## **Construction d'un nouveau poste des opérations commerciales**

**Poste frontalier terrestre, Lacolle (Qc)**

### **POUR SOUMISSION ADDENDA N° 2**

### Addenda n° 2

|   |                         | Type D                | NO. C06                          |

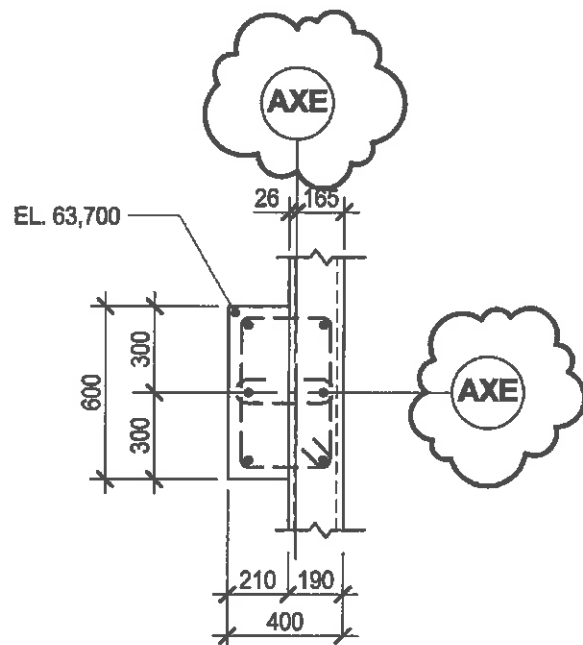
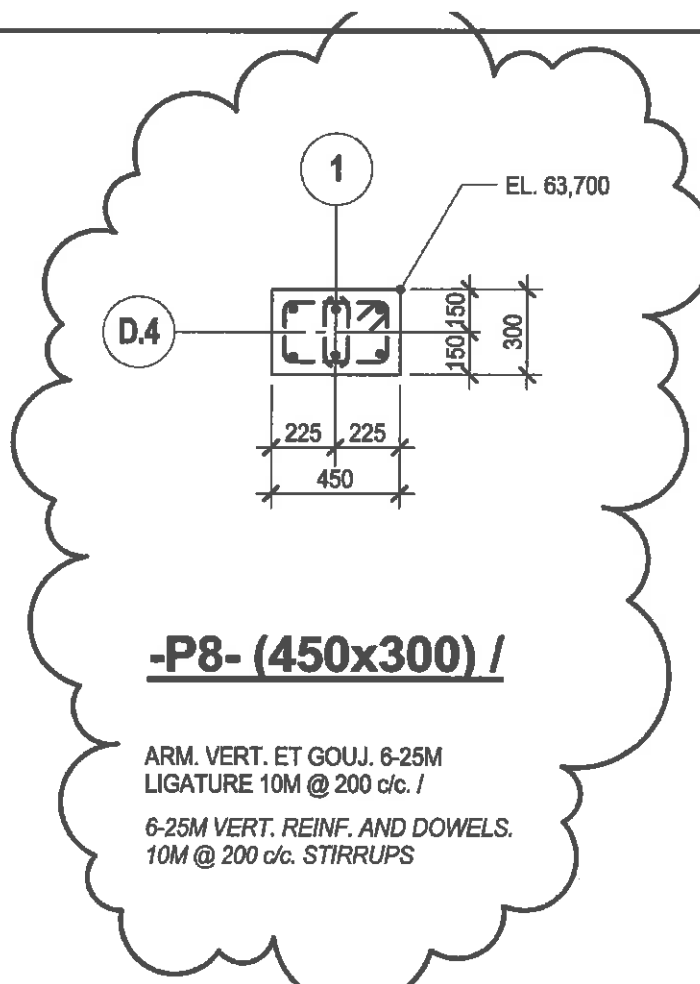
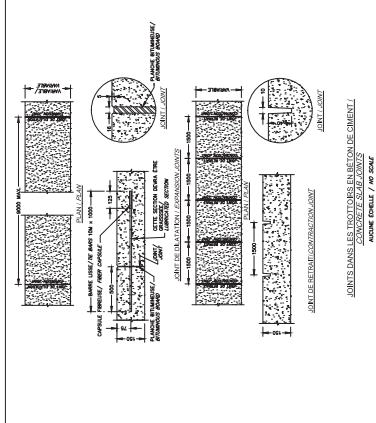
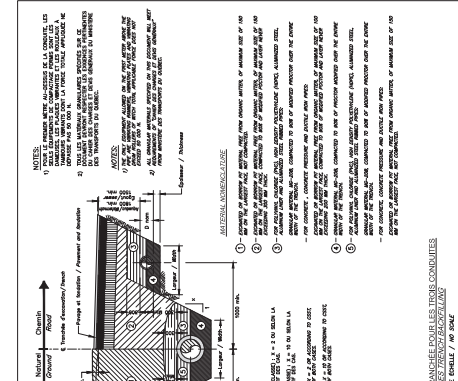
### **-P1- (400x600)**

ARM. VERT. ET GOUJ. 6-25M  
LIGATURE 10M @ 200 c/c. /

### **-P8- (450x300) /**

ARM. VERT. ET GOUJ. 6-25M  
LIGATURE 10M @ 200 c/c. /

6-25M VERT. REINF. AND DOWELS.  
10M @ 250 c/c. STIRRUPS

6-25M VERT. REINF. AND DOWELS.  
10M @ 200 c/c. STIRRUPS

ADDENDA No 2 / CE-01

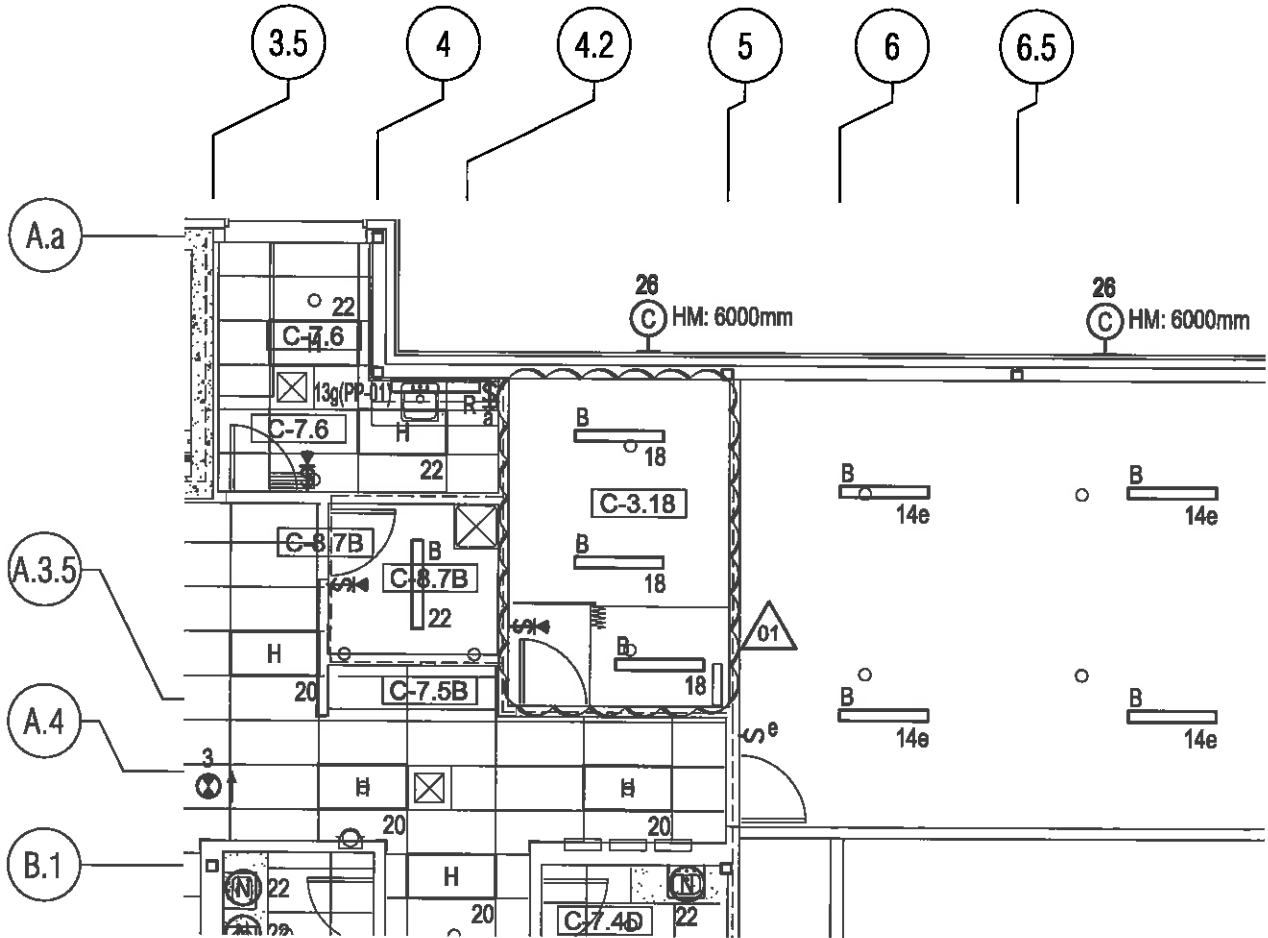
➤ Voir les extraits sur les croquis pour les modifications.

ADDENDA No 2 / CE-03

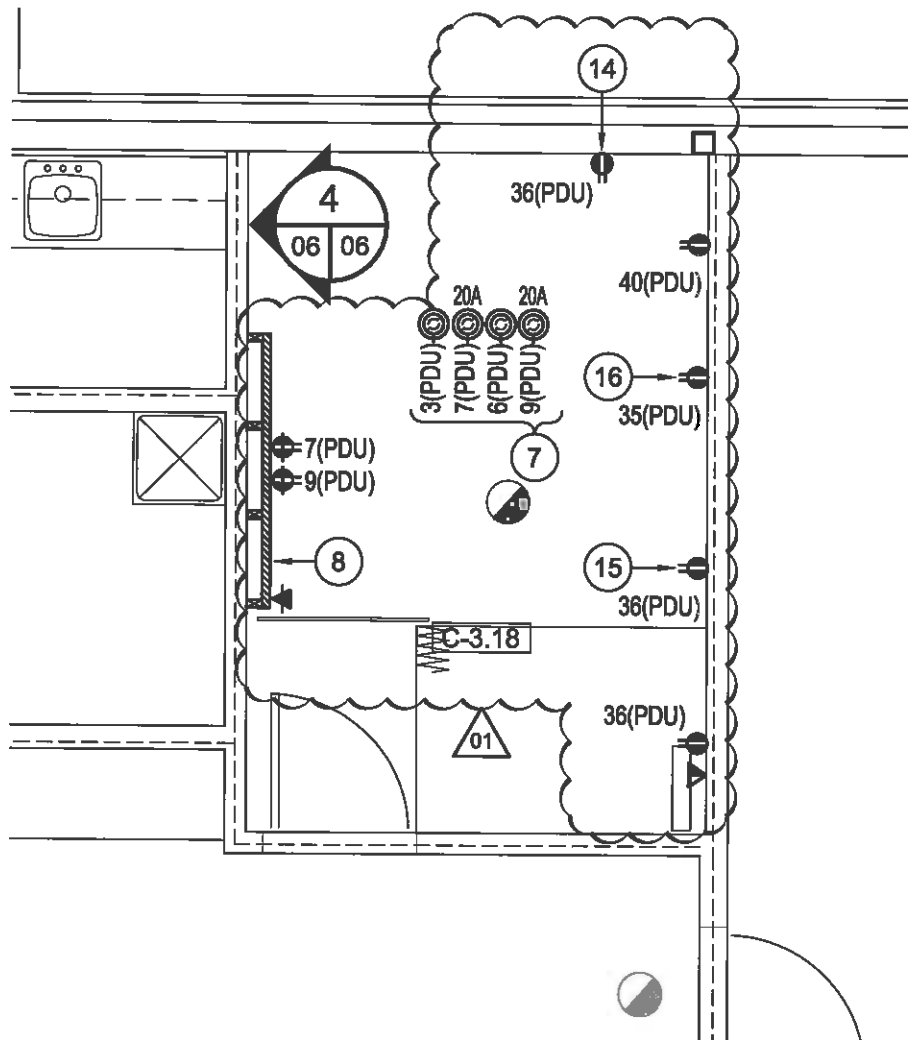
## MUR POUR TÉLÉPHONE WALL FOR TELEPHONE

ADDENDA No 2 / CE-02

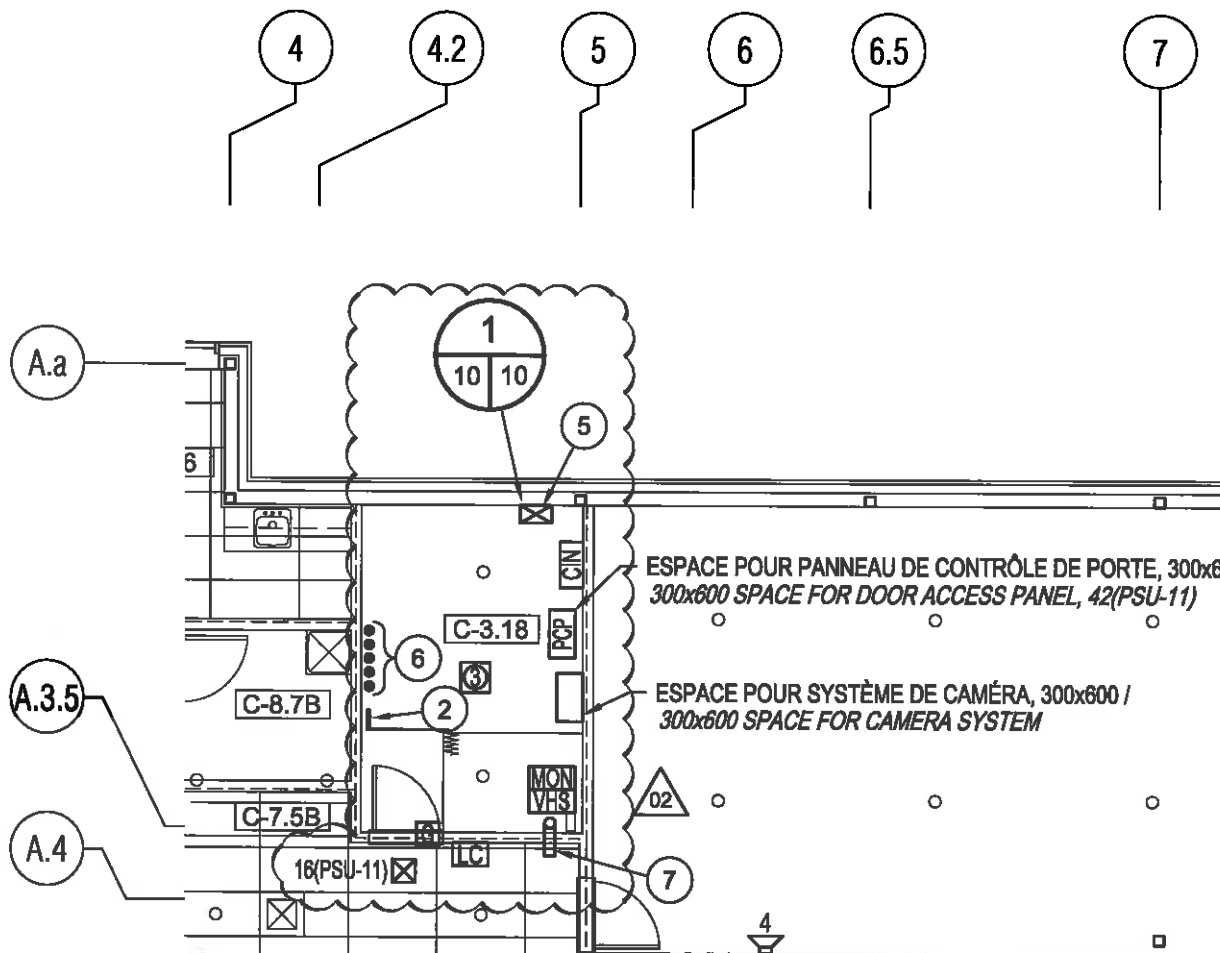
➤ Voir les extraits sur les croquis pour les modifications.
